Dział Zamówień Publicznych

SPS – V. 262.50.2020

Dotyczy postępowania o udzielenie zamówienia publicznego w trybie przetargu nieograniczonego na dostawę sprzętu medycznego jednorazowego użytku (Nr procedury SPSSZ/32/D/20).

166. Pakiet 29, pozycja 5

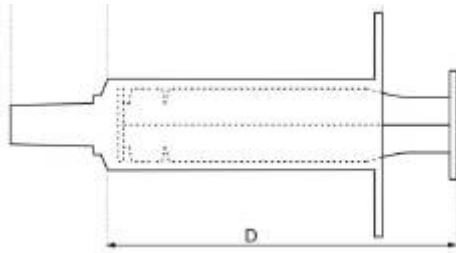
Czy Zamawiający dopuści prowadnice w rozmiarach:

ROZMIAR	ŚREDNICA	DŁUGOŚĆ CAŁKOWITA	DŁUGOŚĆ ROBOCZA	ROZMIAR RURKI
6 Fr	2,0 mm	310 mm (±10)	250 mm (±5)	od 2,0 do 4,0
10 Fr	3,3 mm	390 mm (±10)	350 mm (±5)	od 4,5 do 6,5
14 Fr	4,7 mm	390 mm (±10)	355 mm (±5)	od 7,0 do 10,0

Odpowiedź : Zamawiający dopuszcza.
